改善箇所説明図

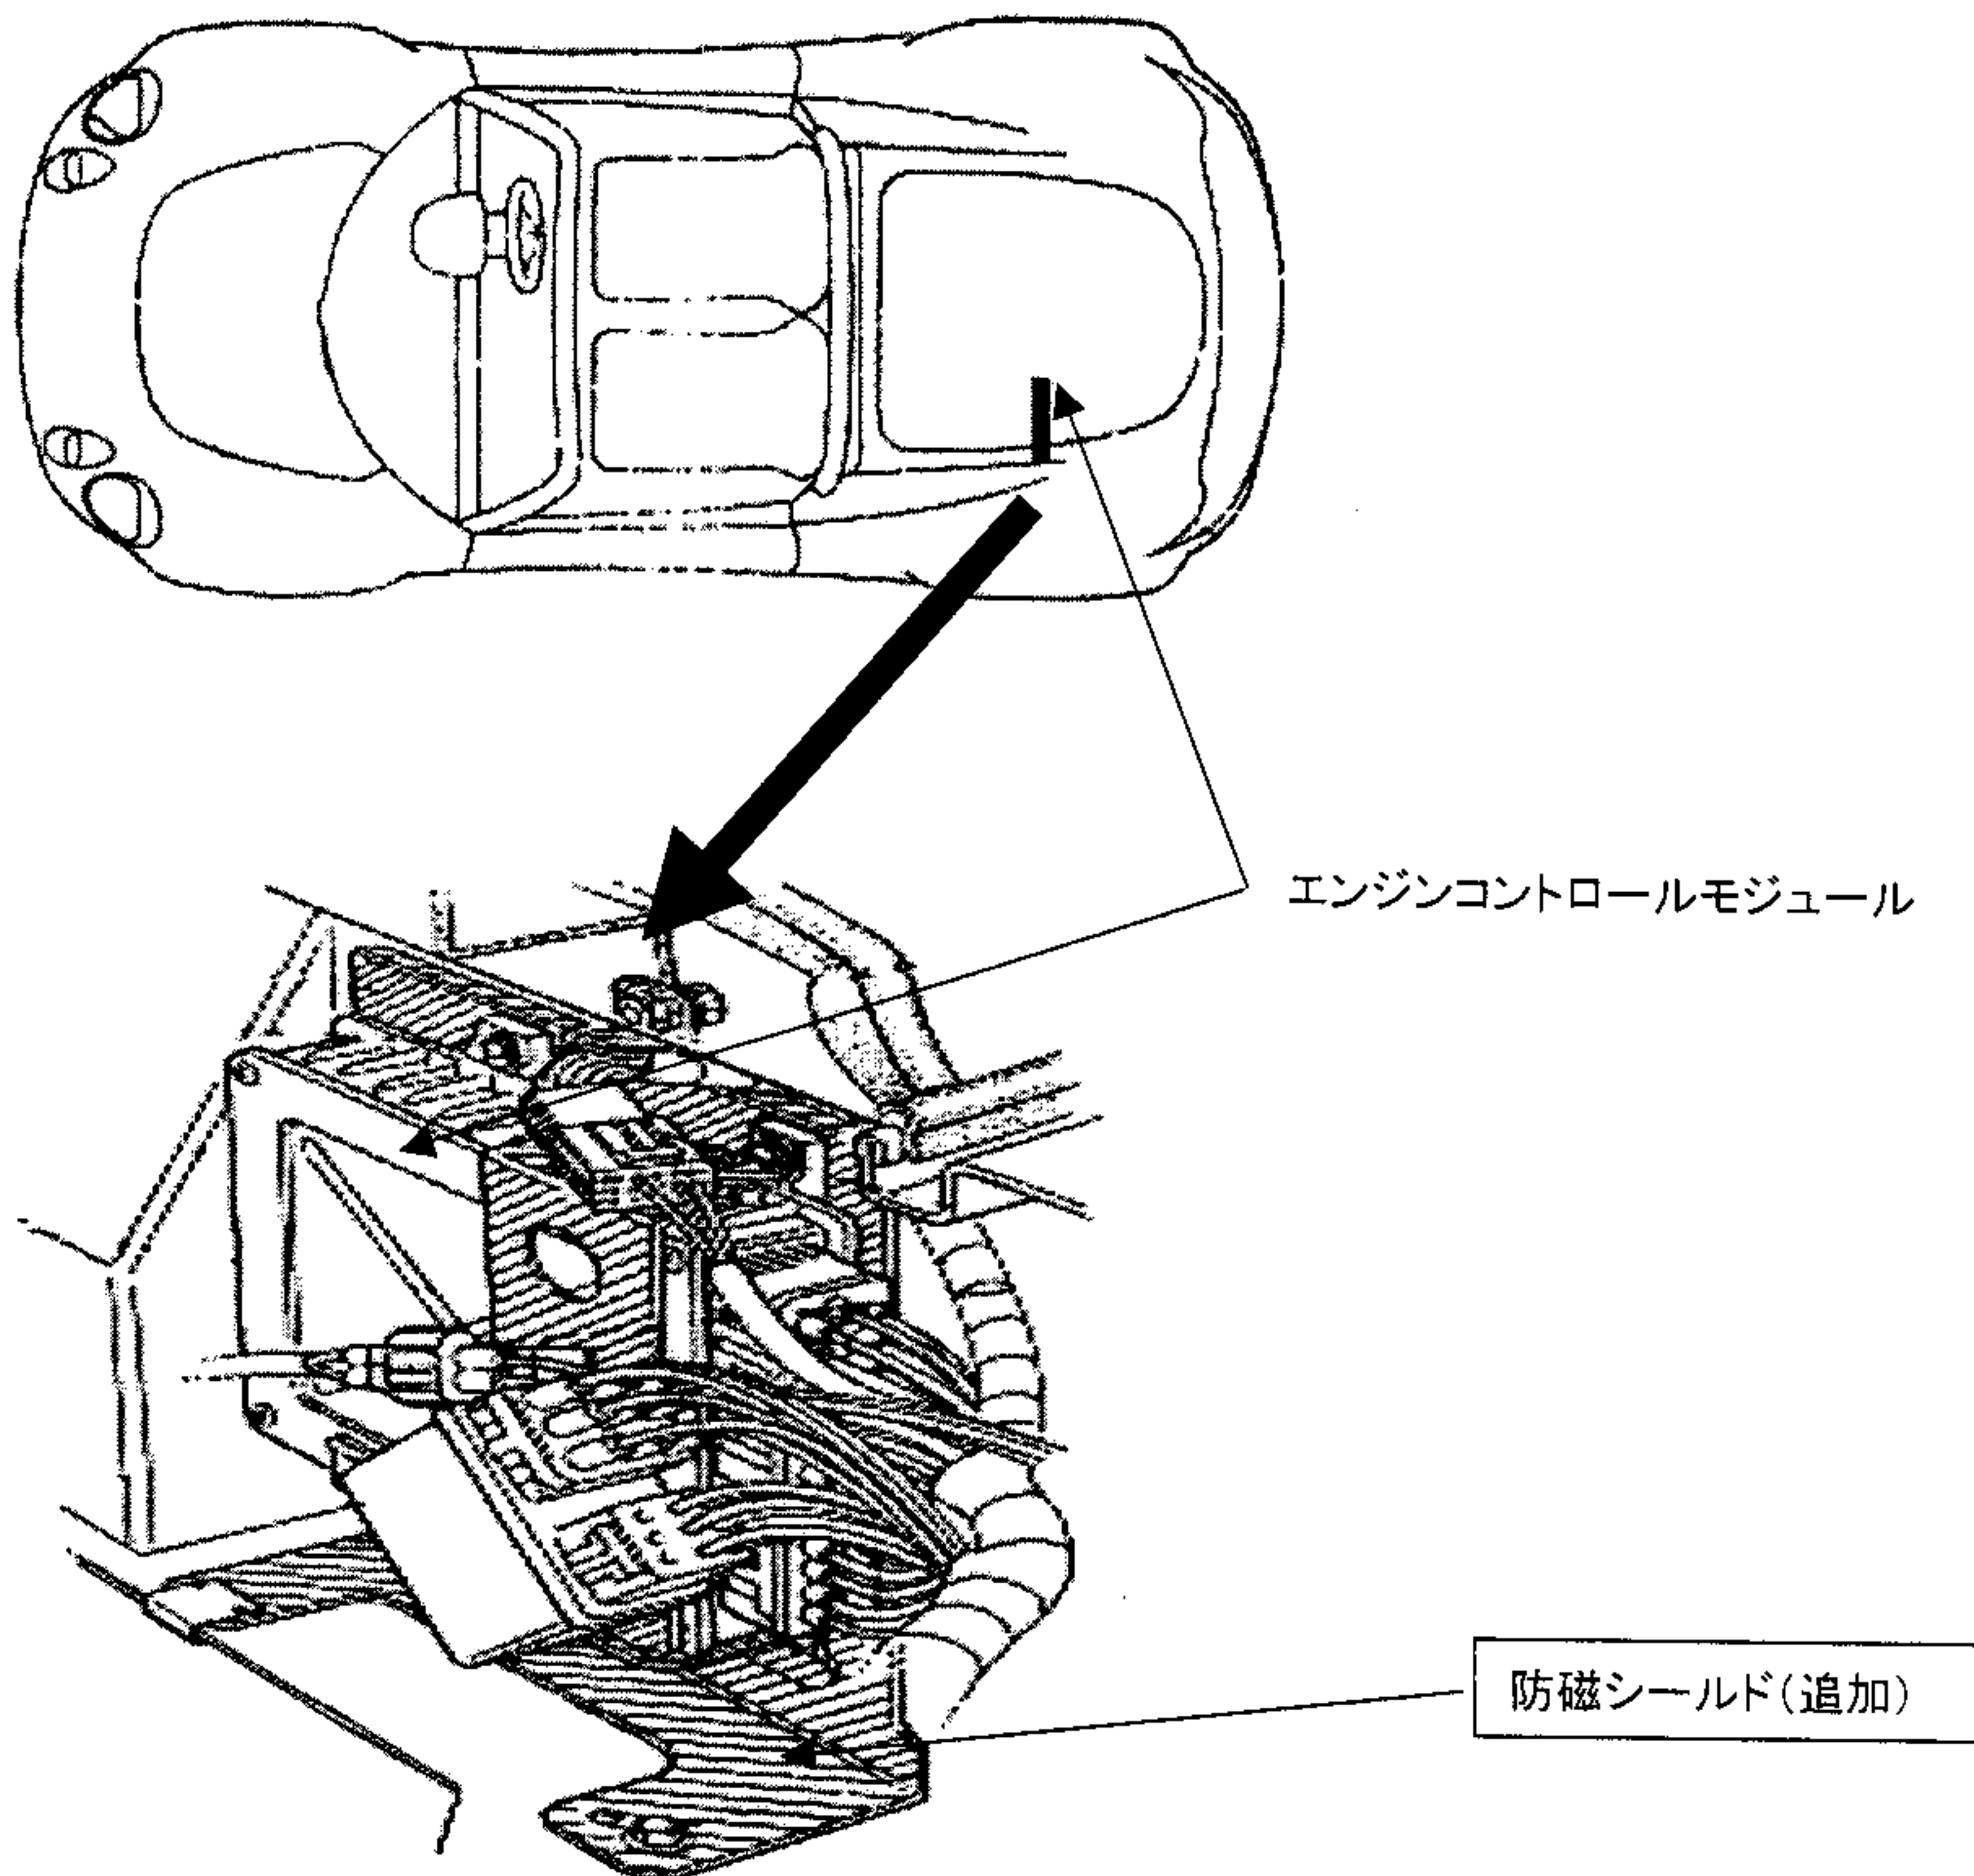
不具合発生箇所

エンジンコントロールモジュールの防磁性が不足しているため、点火装置への電磁干渉により失火が発生して未燃焼ガスが排出されることがある。そのため、触媒が過熱し、最悪の場合、火災に至るおそれがある。

改善の内容

エンジンコントロールモジュールに防磁シールドを追加する。
